## 高浜発電所3号及び4号炉

### 蒸気発生器保管庫設置の概要について

関西電力株式会社

## レストレイントを外部遮蔽壁保管庫へ一時保管することに伴う 設置変更許可申請書への反映について

第 4.1.3 図 固体廃棄物処理系統説明図

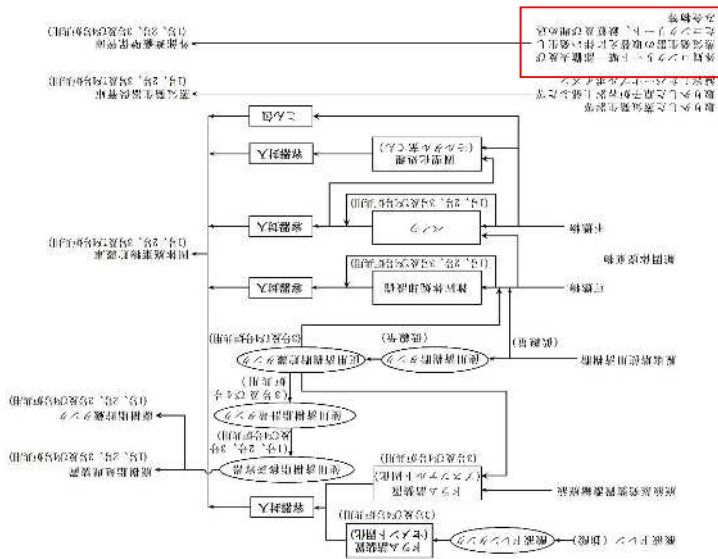
- 蒸気発生器取替えに伴い発生する雑固体廃棄物は 3 号炉及び 4 号炉の工事等により発生した雑固体廃棄物であり、1 号炉及び 2 号炉の工事等により発生した雑固体廃棄物ではないことから 1 号炉の保管物の種類の種類の変更無し。

高浜発電所3号炉及び4号炉 既許可記載 (R4.12.21 許可版)  
 第 21 図 放射性廃棄物の廃棄施設の流路線図 (添付書類八 第 7.1.1.1 図)

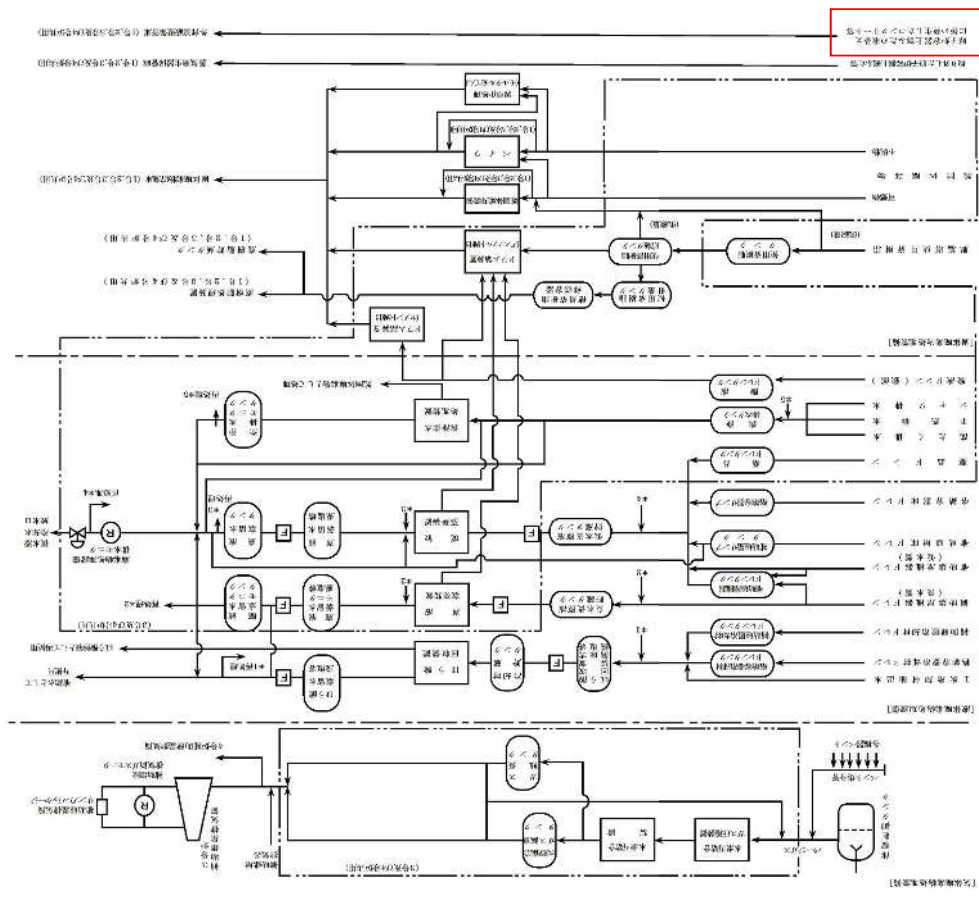
放射性廃棄物の種類が限定されており、3号炉及び4号炉の蒸気発生器取替えにより発生した雑固体廃棄物を保管する設計となっていないことから、「並びにその他雑固体廃棄物」を追記。

第7.1.1図 放射性廃棄物の廃棄施設の流路線図

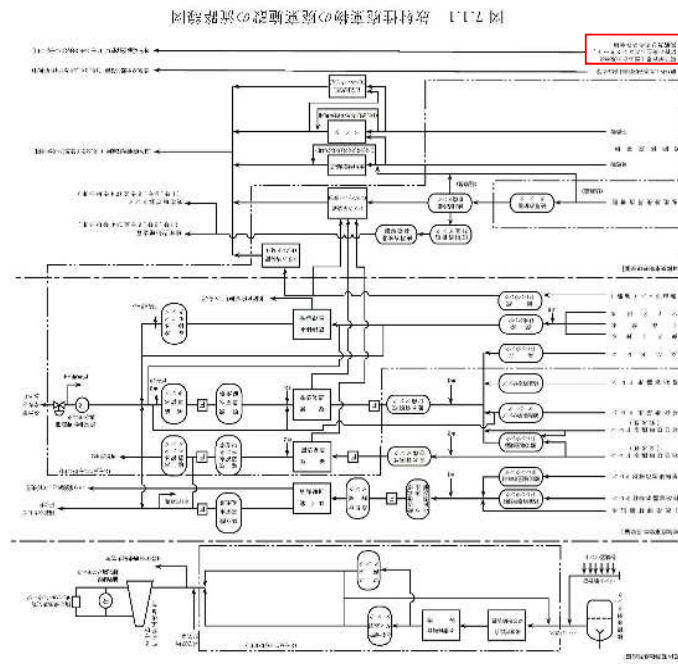
- 保管物の種類が限定されており、3号炉及び4号炉の蒸気発生器取替えにより発生した雑固体廃棄物を保管する設計となっていないことから、「並びにその他雑固体廃棄物」を追記。

図 7.4.3 外部遮蔽壁保管庫平面図・断面図

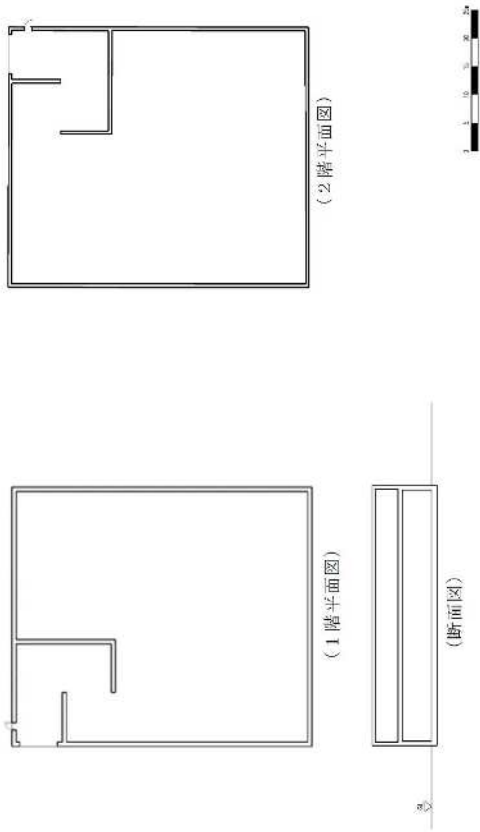
- ・貯蔵能力（容量）の設計に変更が無いことから、外部遮蔽壁保管庫の構造（平面図・断面図）に変更無し。

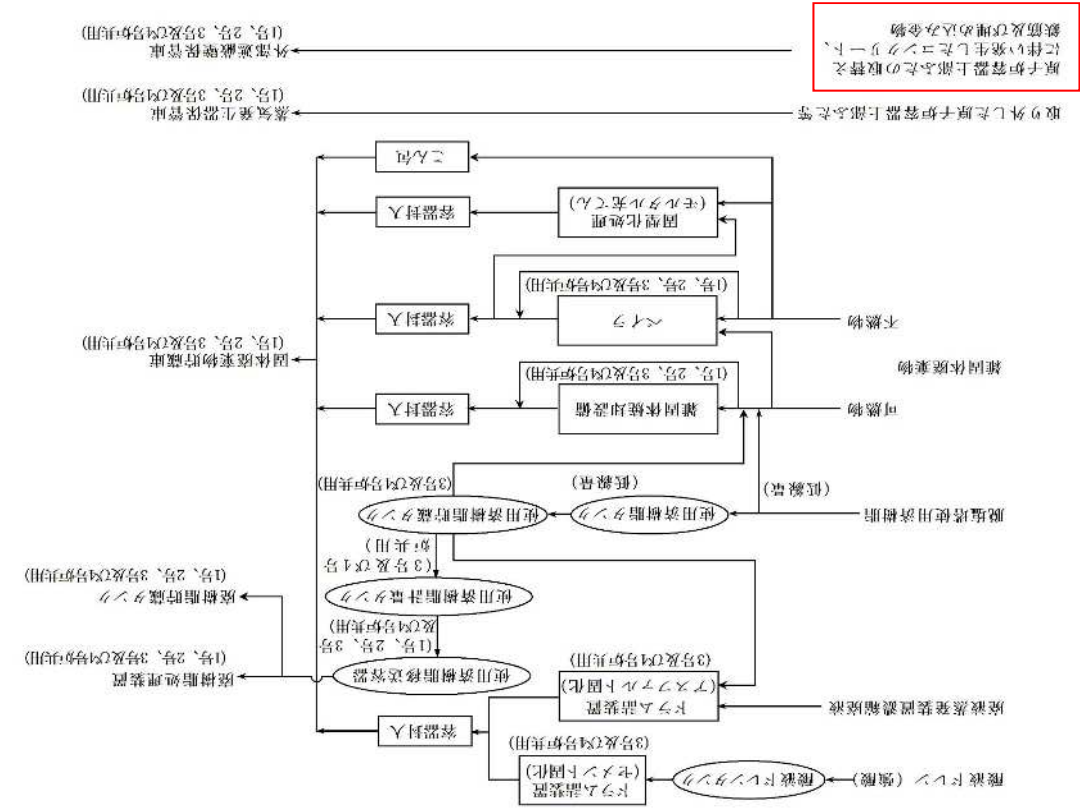
保管物の種類が限定されており、3号炉及び4号炉の蒸気発生器取替えにより発生した雑固体廃棄物を保管する設計となっていないことから、「並びにその他雑固体廃棄物」を追記。
